DODATEK č.1
ke smlouvě o dílo ze dne 1.6.2022

Název změny závazku ze smlouvy: Úprava technologie střechy

Akce: VÝMĚNA STŘEŠNÍ KRYTINY
BD ul. Slezská 44/2, Město Albrechtice

Stanovisko ke změně skladby střešního pláště

Var. I. - skladba dle PD:

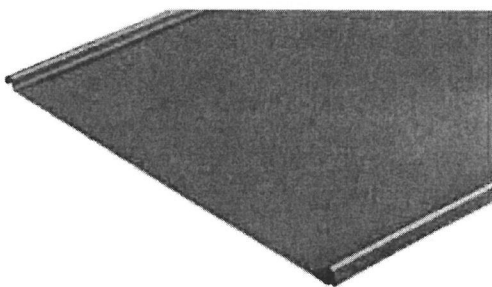
Na základě našeho jednání při podpisu smlouvy o dílo na výše uvedenou akci zasílám vyčíslený cenový rozdíl (úsporu) při změně skladby střešního pláště (samozřejmě dle technologických podmínek výrobce střešní krytiny – jedná se o systémovou skladbu), která činí **44.317,- Kč bez DPH**. Tato případná změna skladby byla s autorem projektové dokumentace Ing. Radovanem Zatloukalem projednána a předběžně odsouhlasena s dodatečnými požadavky na těsnění kontratát a tlumící pás. V případě námi navržené změny skladby bude samozřejmě dodáno písemné vyjádření autora projektu a také položkový soupis změn.

- střešní krytina (bez tlumícího pásu)
- separační rohož
- celoplošné bednění
- kontratátě (bez těsnící pásky)
- pojistná hydroizolace
- celoplošné bednění
- krokve

Var.II. - navržené skladba:

- střešní krytina (**včetně** tlumícího pásu)
- laťování
- kontratátě (**včetně** těsnící pásky)
- pojistná hydroizolace
- celoplošné bednění
- krokve

Vybraný dodavatel předložil návrh změny střešního pláště a výrobce střešní krytiny. Navrhovaná změna střešního pláště je možná za dodržení následujících podmínek:

- vybraná střešní krytina SATJAM v hladkém provedení nebo v provedení s prolisy bude splňovat požadavky projektové dokumentace na povrchovou úpravu a to především vrstvou povrchové ochrany v tl. min. 50 μ m, povrch hladký
- použije se vzorová skladba firmy SATJAM (střecha dvouplášťová větraná DHV na bednění) / použít systémové prvky výrobce SATJAM / provedení dle montážního návodu výrobce
- na doporučení výrobce bude použit tlumicí pás Rapid TPRS
- musí být zachován navrhovaný profil kontralatí 60/60mm
- pod kontralatě bude použita butylkaučuková těsnící páska

Dodavatelem předložená skladba výrobce SATJAM je alternativou navržené skladby v projektové dokumentaci a za předpokladu dodržení výše uvedeného je akceptovatelná.

Provedení hladké:

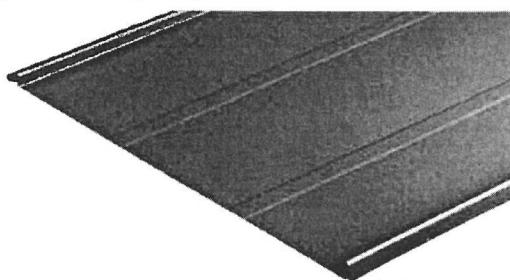
Dále prosíme o písemné odsouhlasení zda-li má být použita střešní krytina v hladkém provedení nebo v provedení s prolisy (obojí v barvě tmavě šedé RAL 7016 „antracit“).

provedení s prolisy
